Zpráva k provedení hydroizolací na objektu záchranářů areál Rolava

Vyjádření k záměně hydroizolačního souvrství na akci „hydroizolace podlah objektů záchranných areálů Rolava,,

Stavba 1421 ROLAVA - odstr. příčin zatékání do obj.
"záchrannářů" SO 01 ve volnoč. areálu Rolava
Místo Karlovy Vary

**Usnesení č. RM/382/3/25****z 7. jednání Rady města Karlovy Vary, které se konalo dne 18.03.2025****Věc: Odstranění zatékání do objektu SO 01, Volnočasový areál Rolava - Dodatek č. 1**

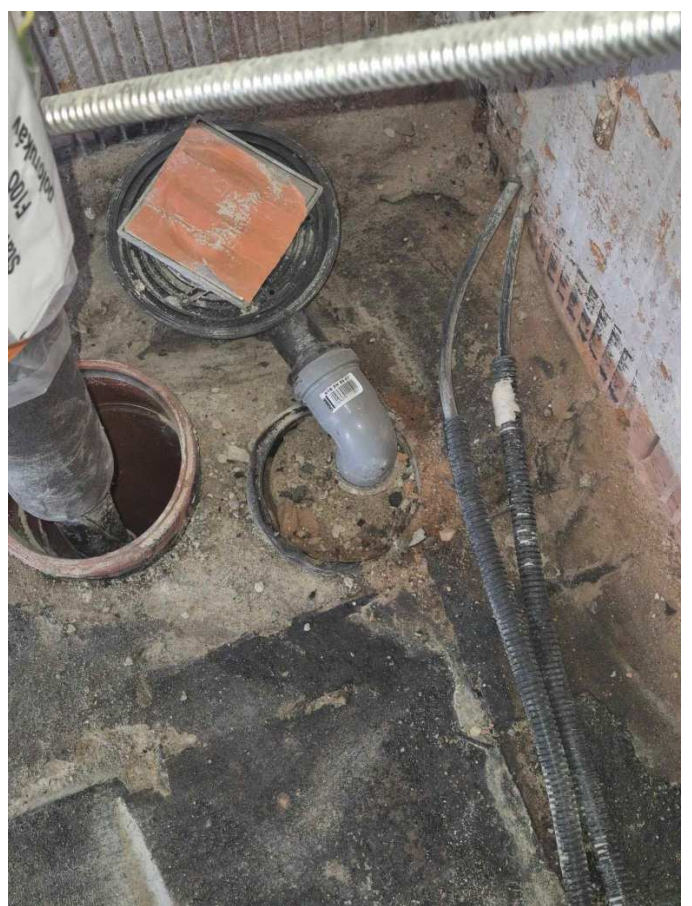
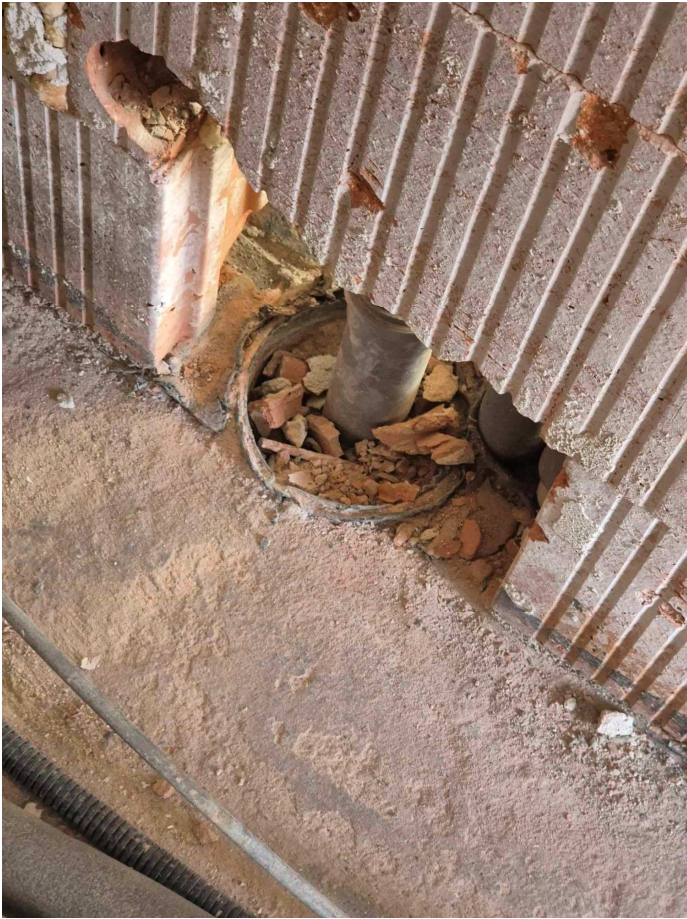
Špatně vyvedené prostupy deskou, kdy hydroizolace byla natavena přes odpadové trubky, hydroizolace nenapojena, byly zde díry. Neodborné provedení, není v souladu s technologií provedení hydroizolací.

V objektu nebyl proveden jediný prostup dle technologických postupů. Z důvodu správného provedení je nutné posunout kanalizaci pod deskou, aby napojení bylo kolmé a prostup se izoloval prostupovou manžetou. Na dalších fotkách jsou vidět prostupy deskou přes **neizolované** chráničky.

Podpěrné sloupky:

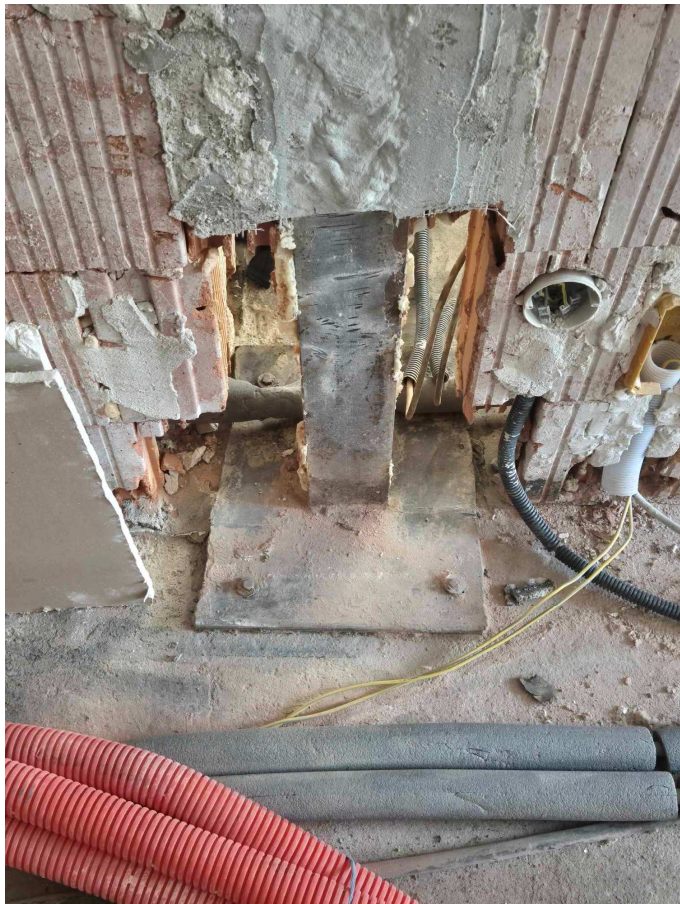
Dalším problémem jsou zkorodované sloupky, které bude nutné vyměnit za ŽB sloupek. Sloupky jsou kotveny na ŽB základovou desku bez hydroizolace. Toto místo není možné bez výměny sloupů zaizolovat.

Pro výměnu sloupů bylo potřeba vybourat 2ks zárubní.

Položky z rozpočtu VCPI č. 88-92,95,106-111,123 + odvoz sutí

Hydroizolace pod svislými konstrukcemi – stěnami:

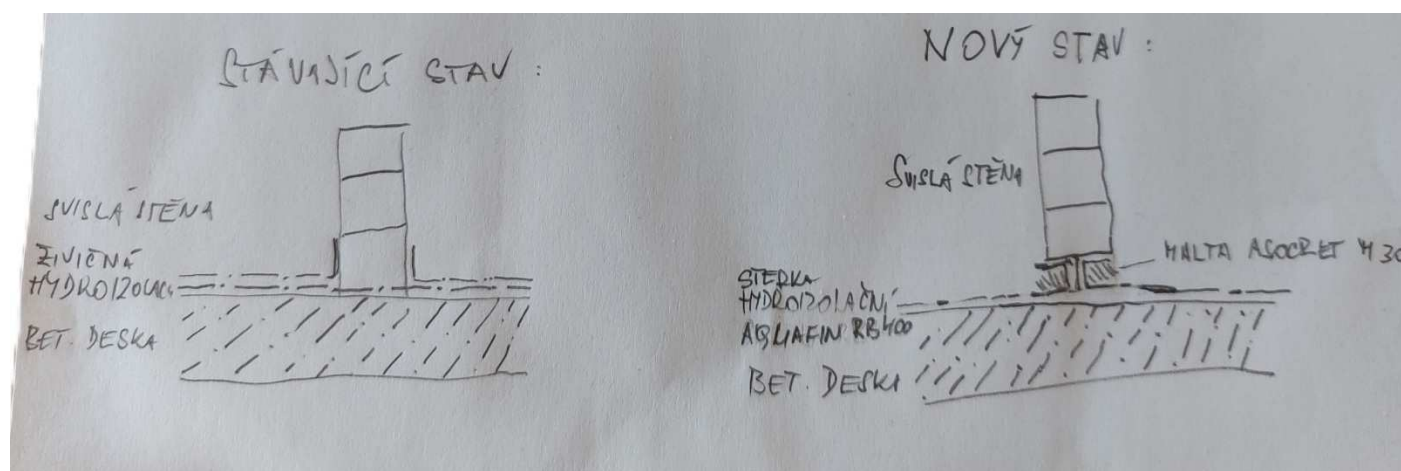
Pod svislými konstrukcemi byla nestandardně a nekvalitně provedena živičná izolace (první vrstva nebyla přichycena k podkladu), a proto došlo k jejímu poškození při demontáži. Proto bylo potřeba vybourat rýhu u podlahy a provést napojení stěrkové hydroizolace na stávající živičnou izolaci a vyplnit spáru maltou ASOCRET M30

Na dalších obrázcích jsou vidět správně provedené hydroizolační práce s napojením na stávající hydroizolace pod zdi – položky z rozpočtu VCPI č. 103, 121,122

Kvůli zbytkům živičné izolace (Lak ALP Penetral, živičné pásy) na stavebních konstrukcích, navrhl technologický poradce změnu hydroizolační stěrky AQUAFIN 2K na AQUAFIN RB400, která 100% přilne k znečištěným podkladům – položky z rozpočtu VCPI č. 118,119.

Vstupní dveře:

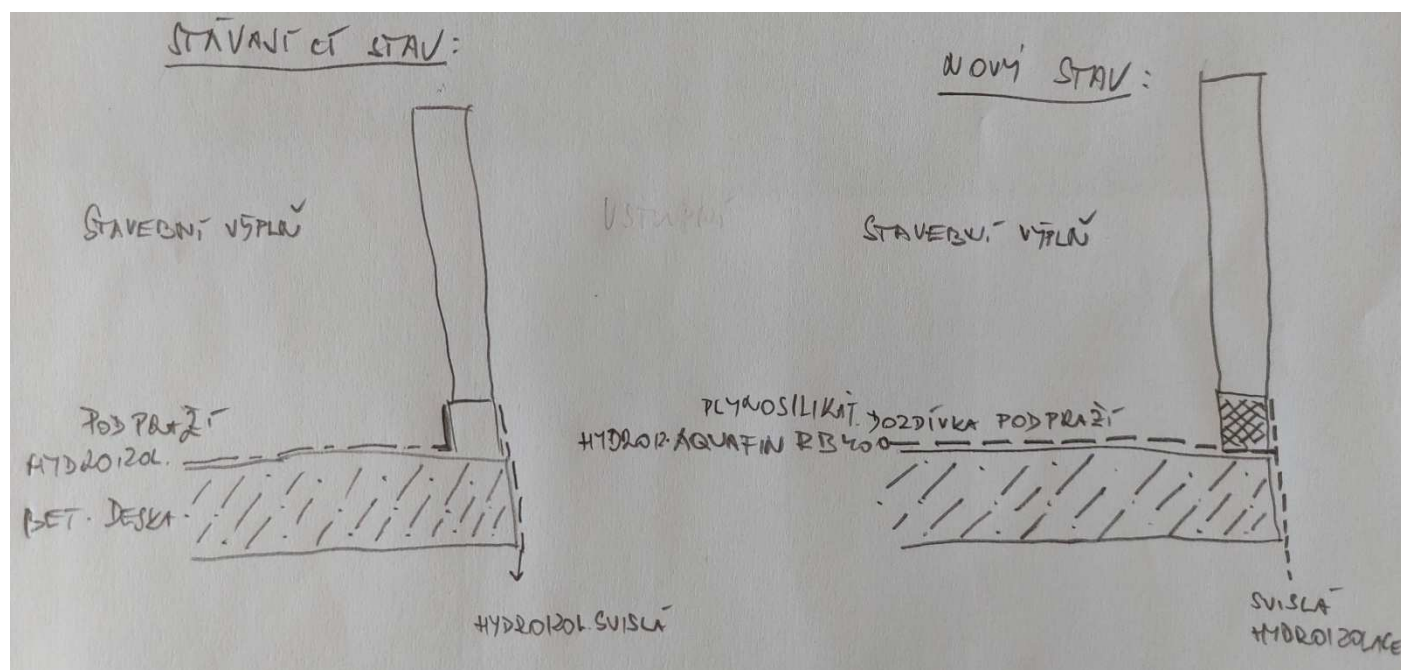
Pro propojení svislé a vodorovné izolace bylo nutné provést odbourání podpraží u vstupů do objektu (kotelna, místnost záchranářů, hlavní vstup) propojit obě izolace a opět podezdít plynosilikátovými tvárniciemi – položky z rozpočtu VCPI 1,91,92,104

Kotelna:

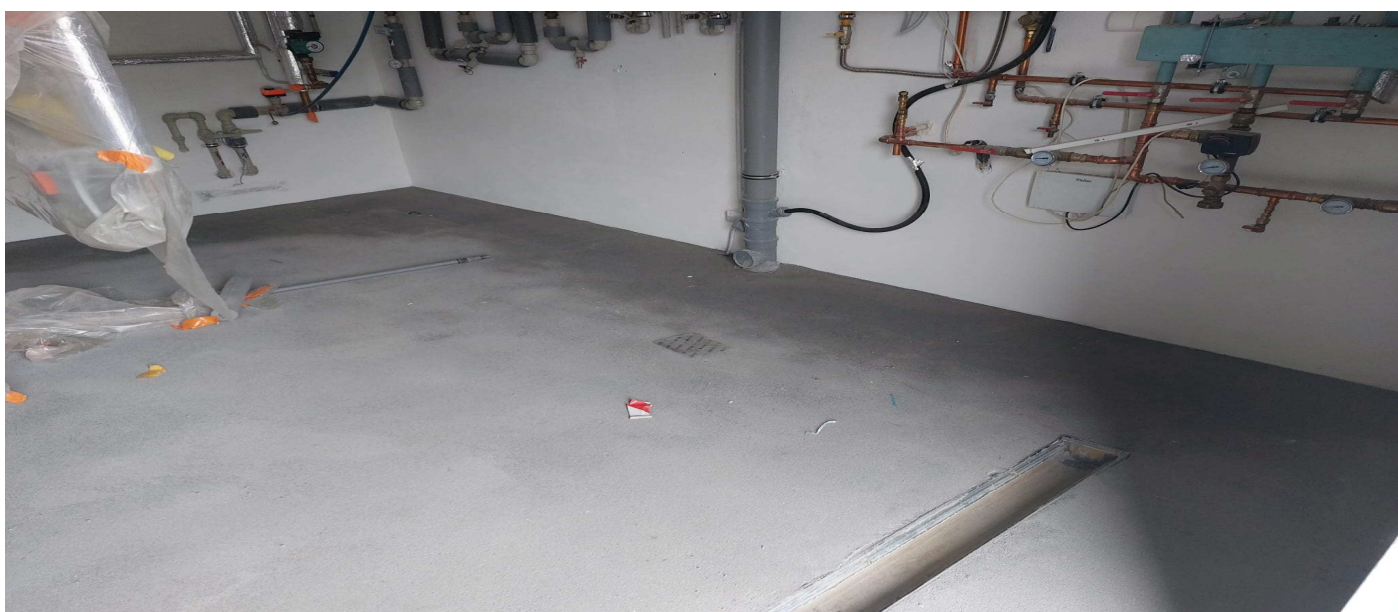
V kotelně bylo 9 prostupů, pro minimalizaci prostupů (nový stav 2ks) byl osazen žlábek ACODRAIN a podlaha vyspádována do tohoto žlábků. Položky z rozpočtu VCPI č. 97-102
